Stadt Neuburg an der Donau

Bebauungs- und Grünordnungsplanänderung Nr. 1-51.1

„Buchdruckerwiesen“

Begründung mit Umweltbericht

Abb. 2: Bestandsanalyse: rechts einfahrender Lkw

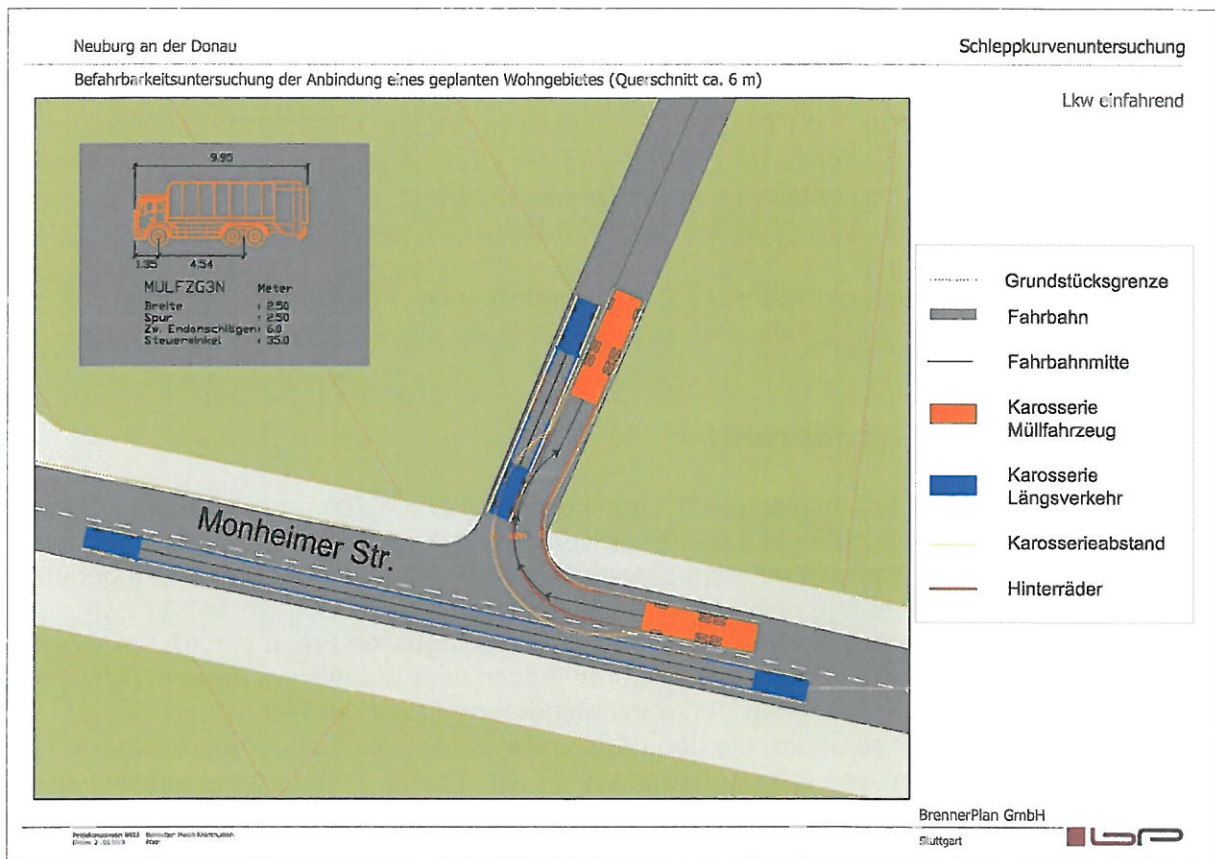
- Von rechts kommende Lkw (Müllfahrzeuge, Baufahrzeuge, Stadtbus, ...) müssten beim Einbiegen die gesamte Gegenfahrbahn der neuen Wohngebietsstraße überfahren (siehe Abb. 2).

- Selbst bei Mitbenutzung der gesamten Gegenfahrbahn der Wohngebietsstraße müsste der Lkw aber auch noch geringfügig die Gegenfahrbahn auf der Monheimer Straße (Staatsstraße) mitbenutzen, was aus Sicht der Straßenbaubehörde keinesfalls zugelassen werden kann.

- Weiterhin müsste jeder an der Ausfahrt schon anstehende Pkw dann entweder ca. 10 m wieder zurücksetzen, um den einfahrenden Lkw abbiegen zu lassen, oder der Lkw müsste zuerst den Pkw ausfahren lassen, behinderte dabei aber dann gleichzeitig dessen Sicht in die vorfahrtberechtigte Straße. Beide Möglichkeiten sind aus Verkehrssicherheitsgründen vollkommen inakzeptabel. Dabei würde dann auch die Grundforderung der Staatlichen Bauamtes zum ungehinderten Abfluss aus dem und in das Wohngebiet nicht erfüllt.

Abb. 3 : Bestandsanalyse: links einfahrender Lkw

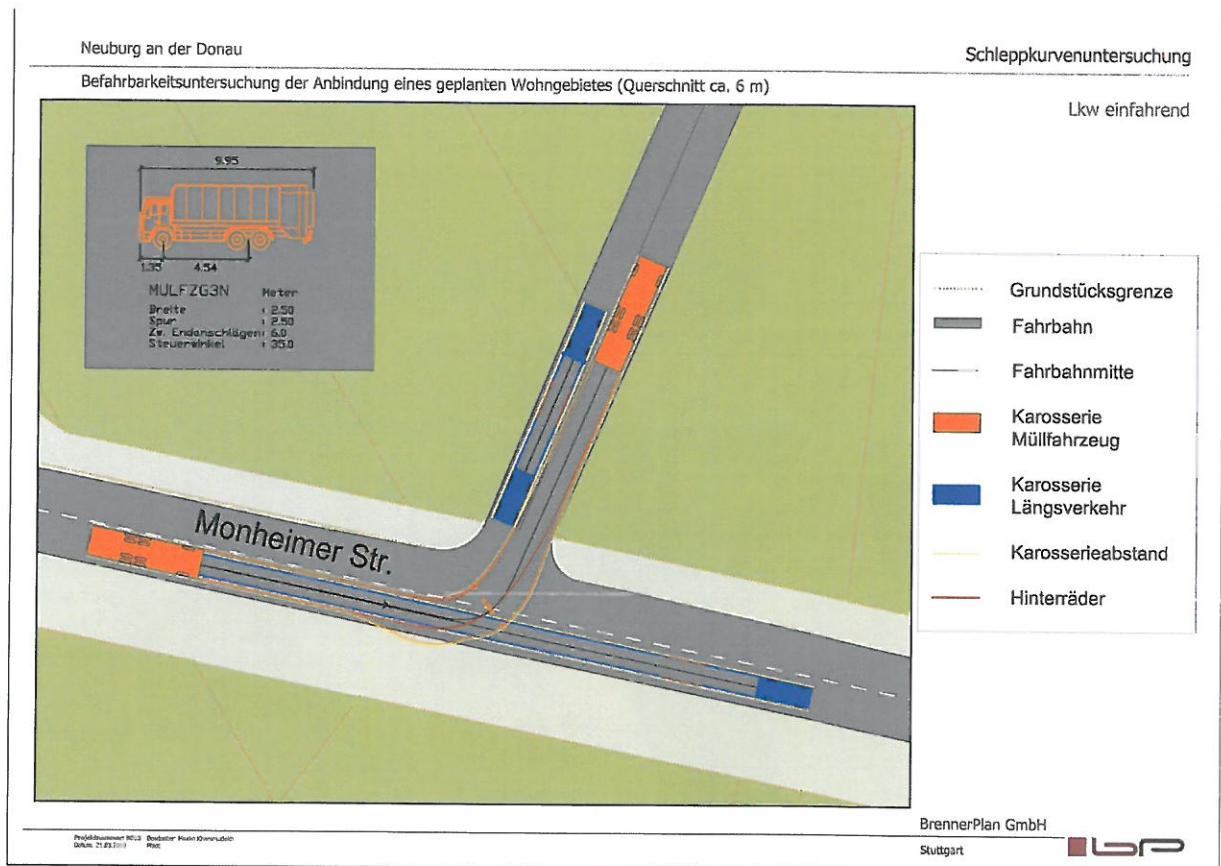
Auch von links einbiegende Lkw müssten die Gegenfahrbahn der neuen Wohngebietsstraße im Mündungsbereich mitbenutzen und würden dennoch den südlichen Fahrbahnrand bzw. den mit Randsteinen abgesetzten Grünstreifen der Monheimer Straße hier überfahren müssen (siehe Abb. 3).

Abb. 4: Minimal erforderlicher Verkehrsraum im Mündungsbereich – Ergebnis der Simulationsberechnung

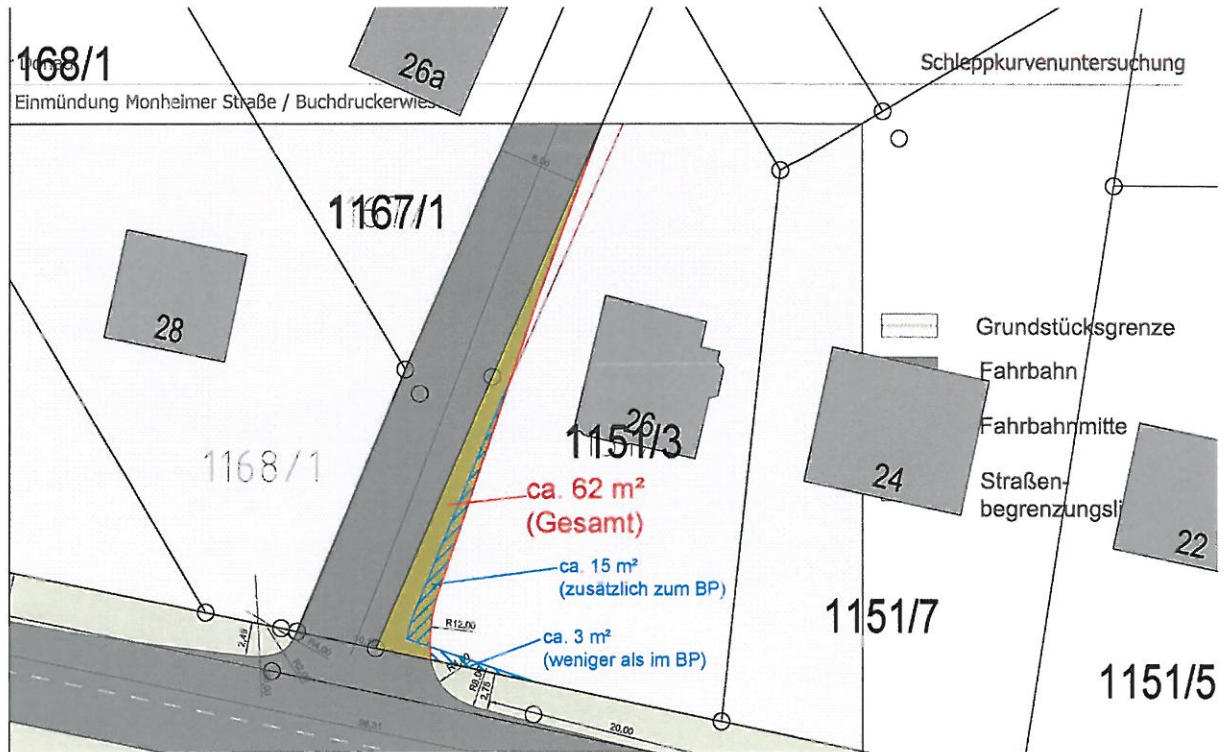
Um die oben dargestellten Verkehrsraumengpässe und die daraus ergebenden problematischen Situationen im Verkehrsablauf zu vermeiden, ist folgender Ausbau des Mündungstrichters (siehe folgende Abbildungen) minimal erforderlich. Auf einen zusätzlichen und von der Kfz-Verkehrsfläche abgetrennten Bewegungsraum für Fußgänger wurde im Mündungsbereich verzichtet, auch wenn er aus Sicht der Stadtplanung sehr wünschenswert gewesen wäre, um den Flächenbedarf aus Fl.-Nr. 1151/3 möglichst gering zu halten.

Die Breite des Verkehrsraums verändert sich nach den Ergebnissen der Simulationsberechnung in folgendem Ausmaß:

Der ursprüngliche Flächenbedarf aus Fl.-Nr. 1151/3 für die im rechtsverbindlichen Bebauungsplan dargestellte 7,50 m breite Zufahrtstraße betrug 84 m². Nach den Ergebnissen der Simulationsberechnung ist für den minimalen Ausbau des Mündungstrichters für einen ungehinderten Verkehrsabfluss aus der Staatsstraße (Monheimer Straße) eine Fläche von ca. 62 m² aus Flur-Nr. 1151/3 in der oben dargestellten Form erforderlich. Die ursprünglich im rechtsverbindlichen Bebauungsplan in den öffentlichen Verkehrsraum zusätzlich integrierte Sichtdreieckfläche soll nun über Beschränkungen der Einfriedung etc. auf dieser etwa 3 m² großen Fläche (siehe Abb. 6) gesichert werden und bei Flur-Nr. 1151/3 (Bauparzelle 30) verbleiben.

Abb. 5: Linksabbiegende Lkw nach Verbreiterung des Mündungstrichters

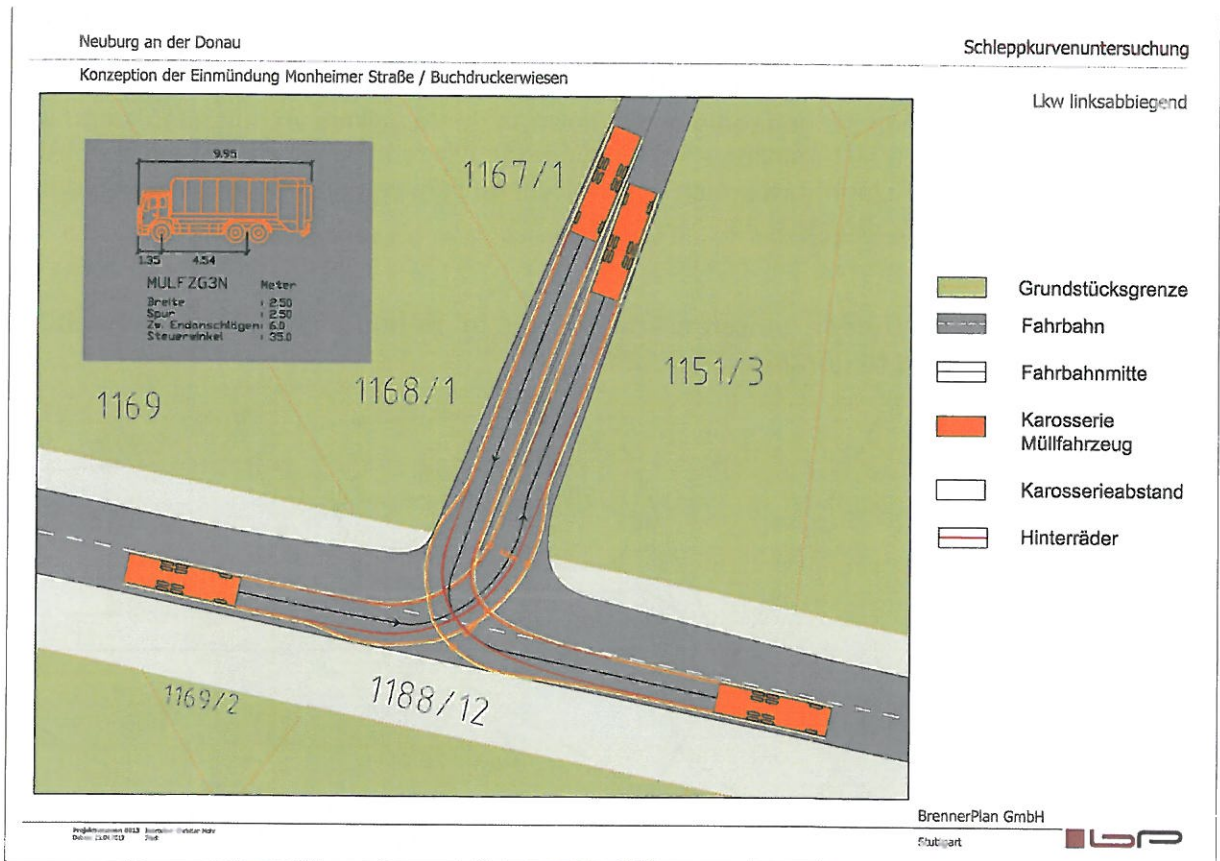
Linksabbiegende Lkw können ohne Benutzen der Gegenfahrbahn in das neue Wohngebiet ungehindert abfahren und behindern damit nicht den Verkehr auf der Monheimer Straße.

Abb. 6: Rechts abbiegende Lkw nach Verbreiterung des Mündungstrichters

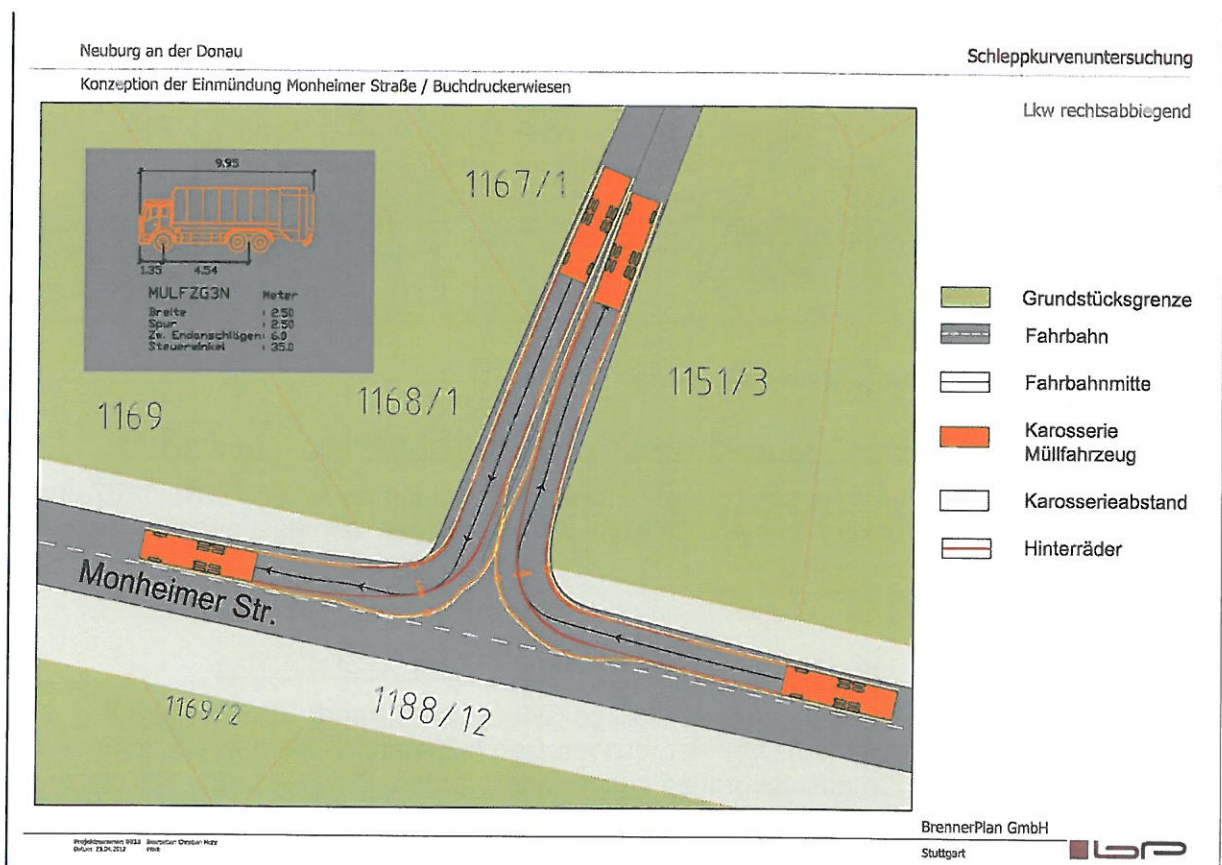
Rechtsabbiegende Lkw finden nach der Mündungsverbreiterung ausreichend Platz. Das hier noch dargestellte geringfügige Überfahren der Mittellinie im untersten Mündungsbereich kann durch eine minimale Abflachung des Ausfahrtwinkels im öffentlichen Straßenraum (hier: Überfahrtbereich des Geh- und Radwegs und Grünstreifens) vermieden werden beim Straßenausbau.

Abb. 7: Bebauungsplan-Änderung

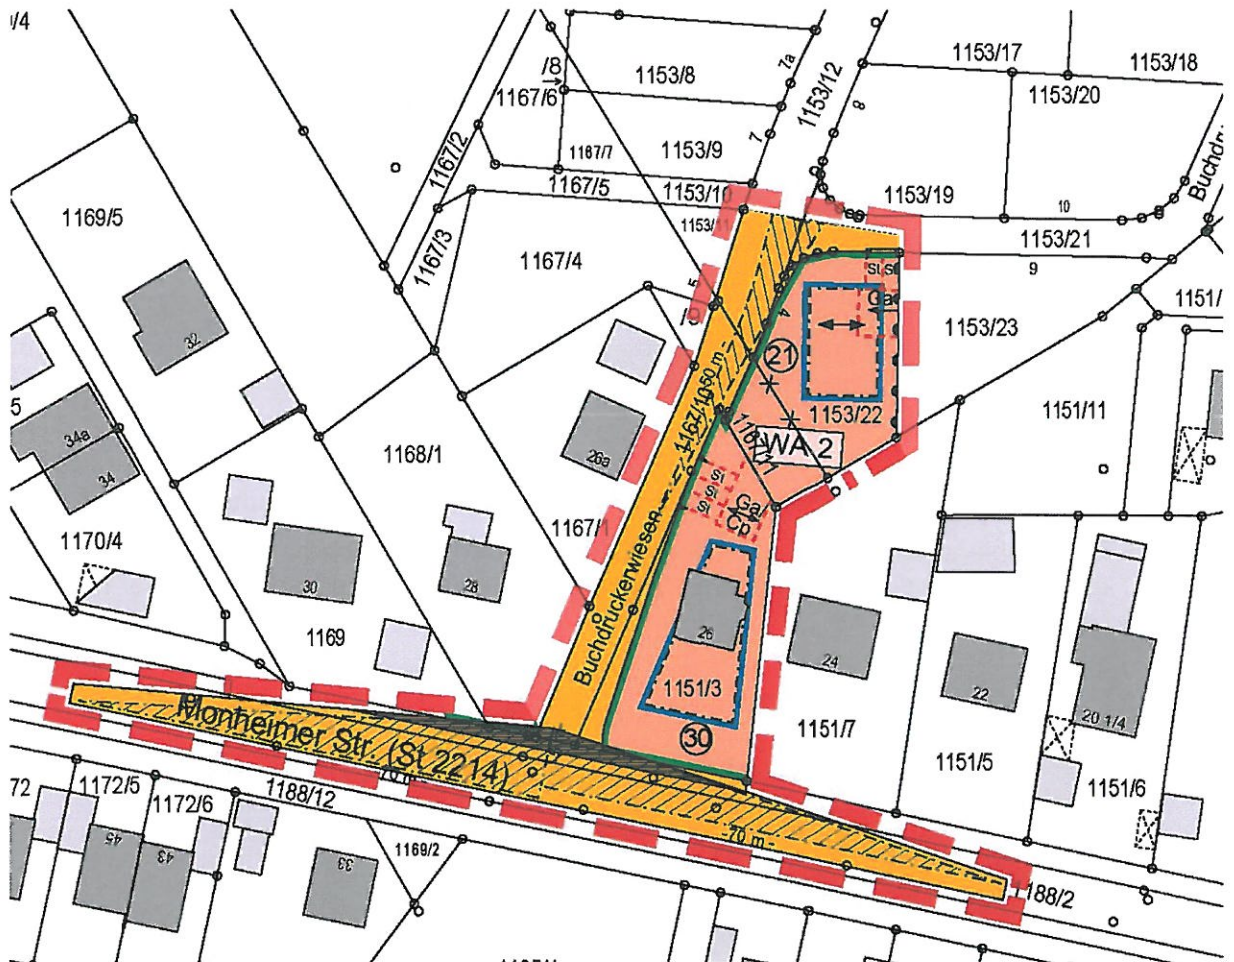
Die daraus folgenden weiteren Änderungen im Bebauungsplan stellen sich in der Planzeichnung folgendermaßen dar:

Die - ohnehin nur vorgeschlagene - Grundstücksteilung zwischen Fl.-Nr. 1167 und 1151/3 wird zurückgenommen. Es bleibt der derzeitigen vermessungsamtlichen Grenze der Flurstücke.

Die Größe des Bauraums für die Garage (oder auch Carport/ Stellplätze) auf Fl.-Nr. 1151/3 kann damit von der jetzigen Darstellung nach Norden auf den gesamten Bereich bis zur Grundstücksgrenze ausgedehnt werden. Die Fläche für Stellplätze wird bis auf die geänderte Grenze zum öffentlichen Verkehrsraum (= alte Grundstücksgrenze der Fl.-Nr. 1151/3, Gem. Neuburg) verlängert. Damit ist auch bei verringerter Straßenbreite das Rückwärtsrangieren für (auch größere) Pkw möglich.

Die Deklaration einer GRZ-Grenze kann nun auf Parzelle 30 (Fl.-Nr. 1151/3) entfallen. Als Maß der baulichen Nutzung gelten, wie auf anderen Flächen im Baugebiet auch, die Baugrenzen mit den Festsetzungen zu Wandhöhe, Dachform und -neigung.

Da aufgrund der nun schmälere Zufahrtstrasse ein Parken im öffentlichen Straßenraum in diesem südlichen Abschnitt definitiv nicht mehr möglich ist, muss die geforderte Stellplatzzahl pro Wohneinheit für die Fl.-Nr. 1151/3 auf mindestens 3 Stellplätze pro Wohneinheit erhöht werden. Stauräume bzw. Stellplätze vor Garage/ Carport werden dabei anerkannt. Zusätzlich wurde im Stauraumbereich des nun vergrößerten Bauraums für Garage/ Carport ein dritter Stellplatz angeordnet.
